עיריית אום אל פחם
תשובות הבהרה מכרז מס' 26/2020

מכרז פומבי מס' 26/2020

שאלות ותשובות

ב. מתנ"ס

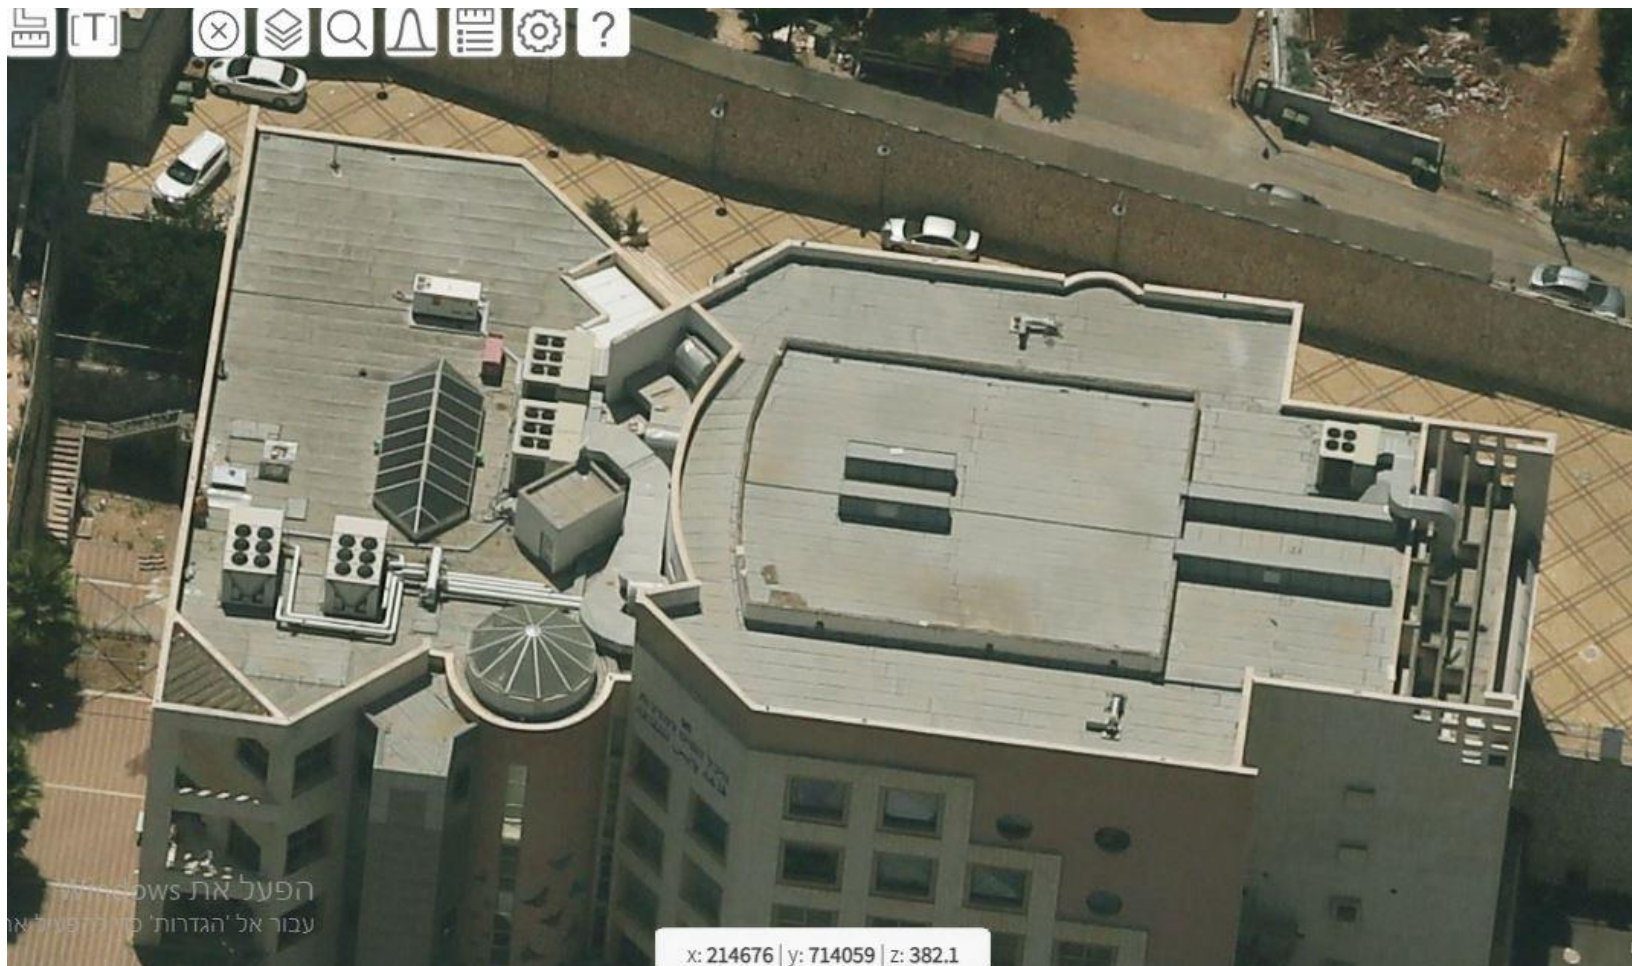
מס'ד	פירוט השאלה	פירוט התשובה
1	נבקש לקבל דחייה בהעברת שאלות הבהרה, לא ניתן מספיק זמן לעבור על המכרז ועל הסיור שהתקיים רק ביום חמישי	בקשה נדחית
2	נבקש דחייה להגשת המכרז ב-10 ימים לפחות, מאחר וההגשה נופלת על סוף שנה ואין די זמן בביצוע והכנת המכרז.	בקשה נדחית
3	לגבי הסיור, היה חלקי וברצוני לקבל מידע יותר מדוייק על המקומות אשר אתם רוצים להתקין עליהם מערכות סולאריות, לפרט סוג גג, האם יש גישה, ואם אפשר לספק תמונות, בבקשה.	להלן רשימה עקרונית בלבד, זכות העירייה לשנות/להוסיף למחוק חלק/כל הרשימה: 1. בי"ס אלחכמה – KW188 2. בי"ס אפאק – KW100 3. בי"ס אסקנדר – KW 150 4. מרכז קהילתי עירוני – KW 88 5. ספריה – KW 63 6. אצטדיון – KW 63
